改善箇所説明図

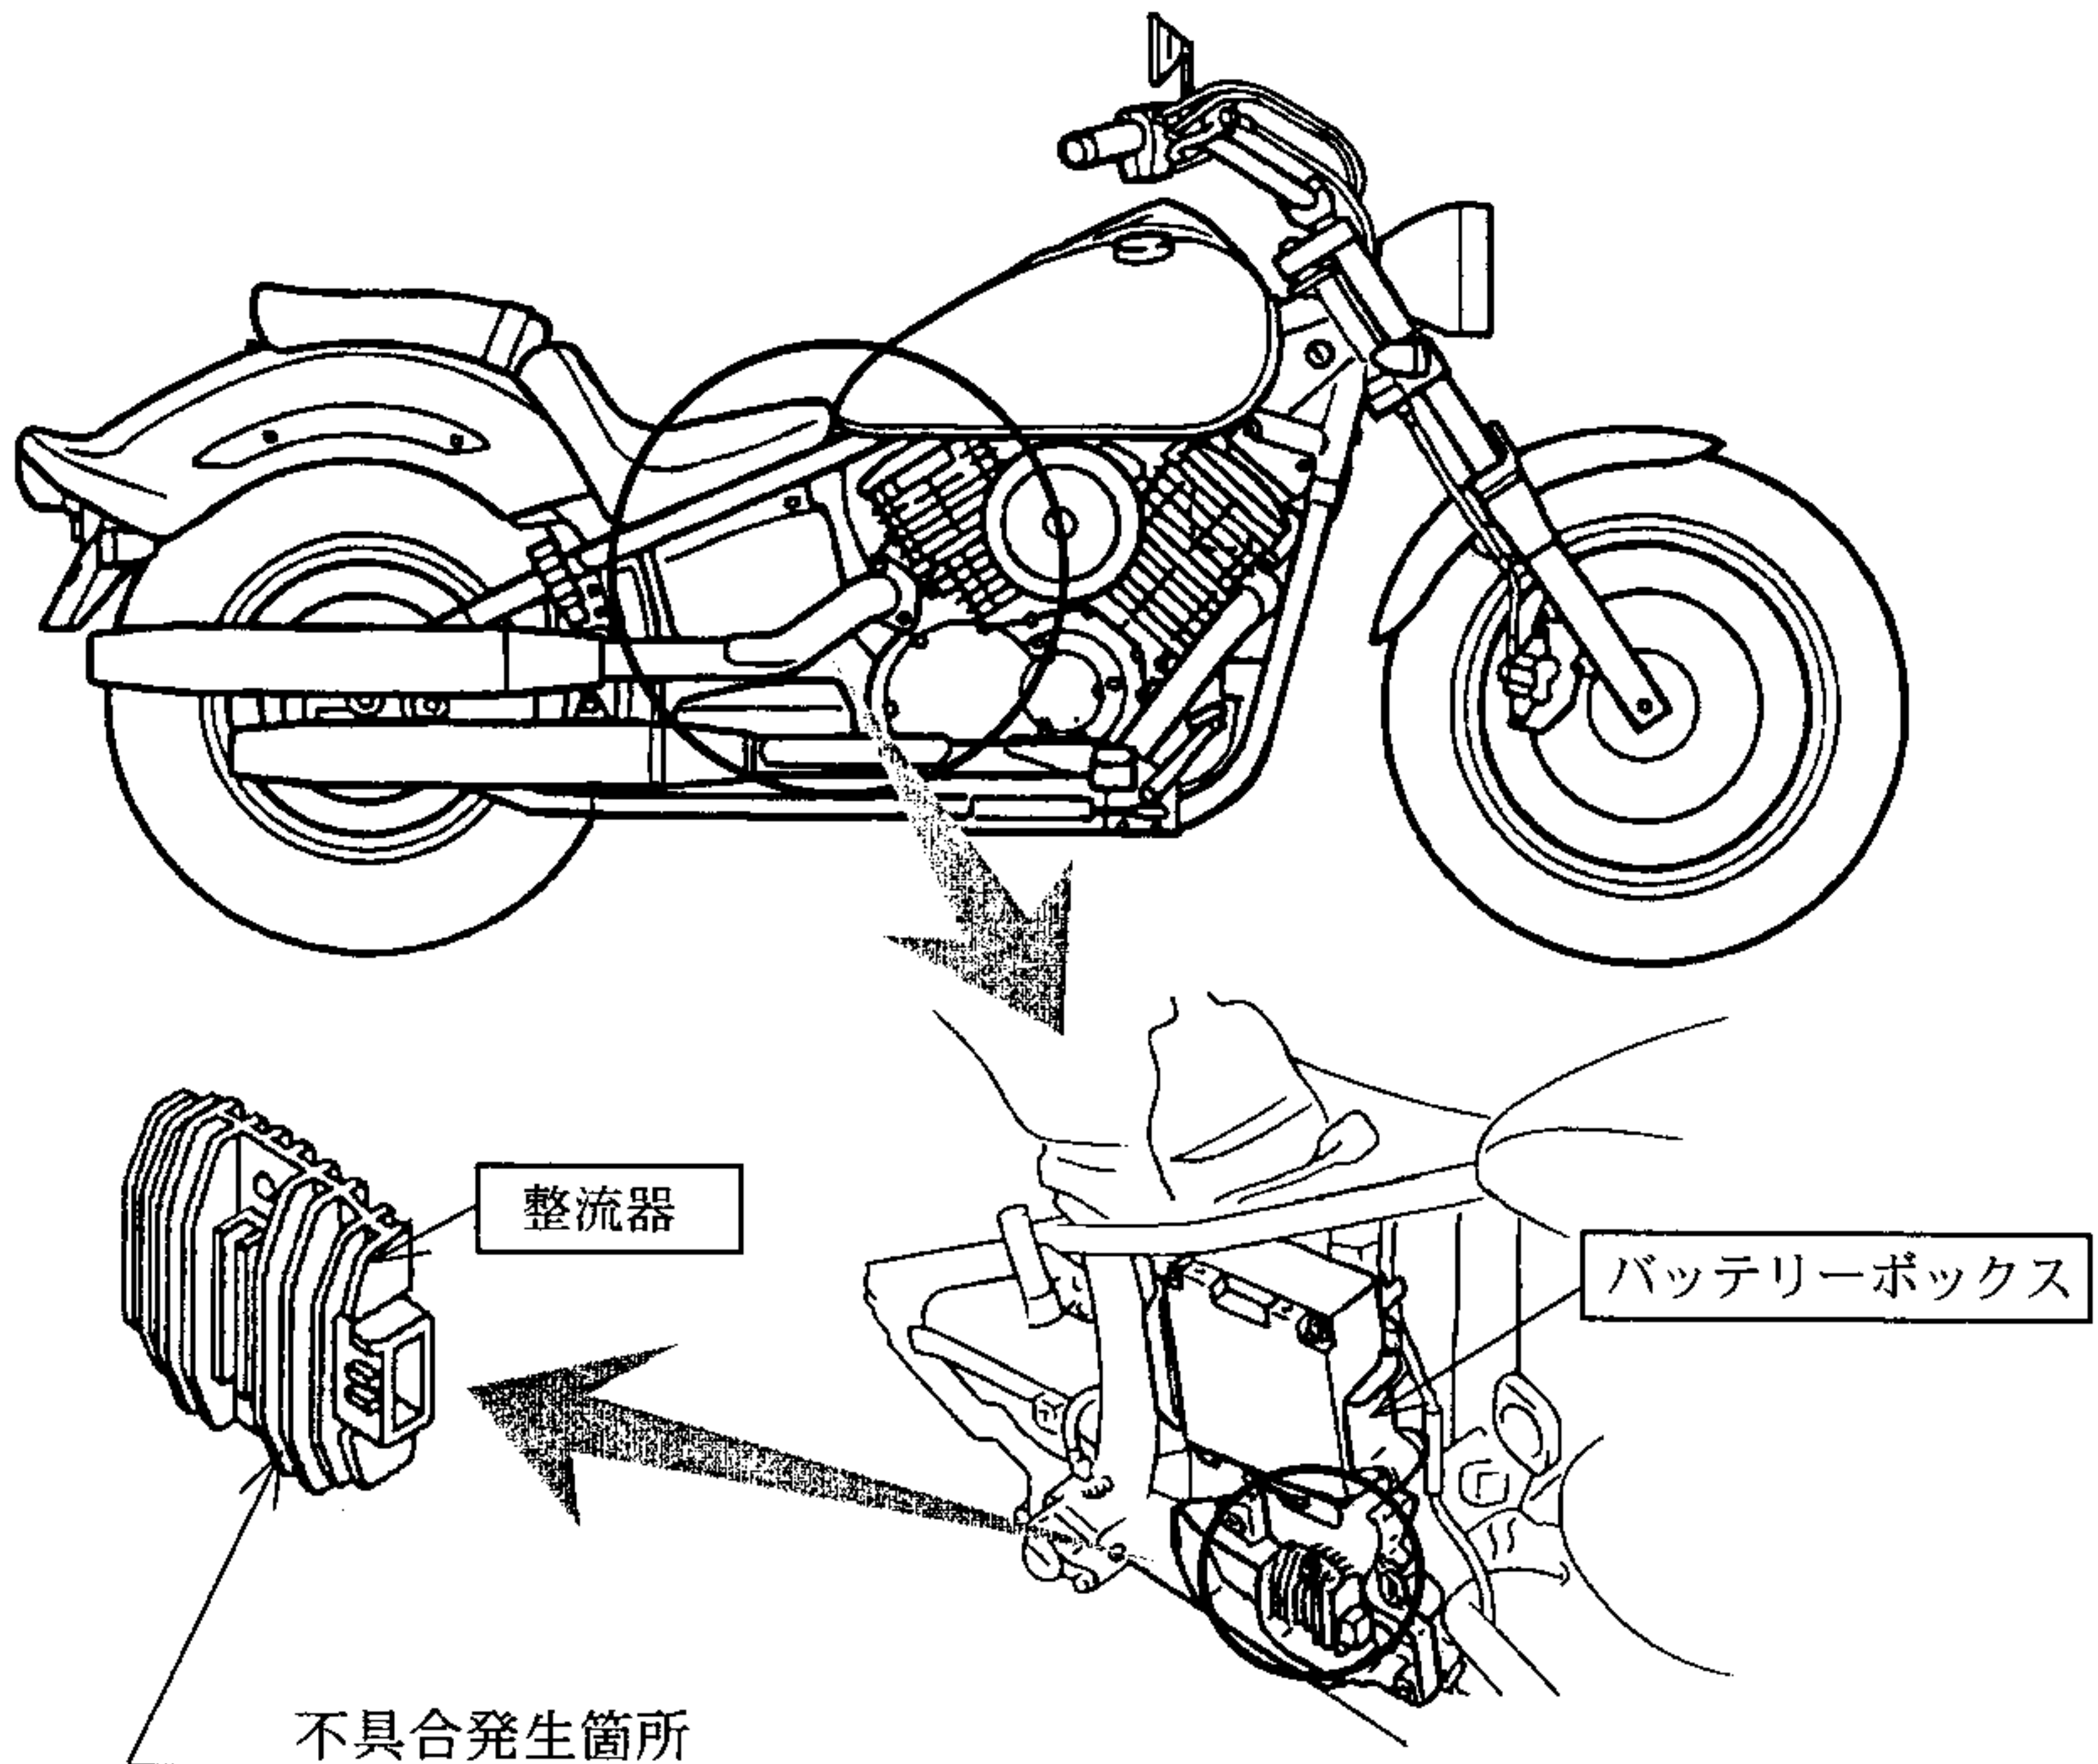
電気装置において、整流器が取付位置不適切のため、排気管からの輻射熱により、内部のはんだに亀裂を生じて電圧制御機能が損われることがあり、バッテリーが過充電状態となり電解液が減少し、その機能が損なわれて電気回路に過電圧がかかり、前照灯等の灯火器類が点灯しなくなるとともに、速度計および走行距離計が正常に作動しなくなり、原動機が停止して再始動が出来なくなるおそれがある。

改善の内容：全車両、バッテリーボックスおよび整流器を対策品と交換する。

識別：対策済み車両は左後方から整流器が見えるので、整流器の有無にて識別が可能である。
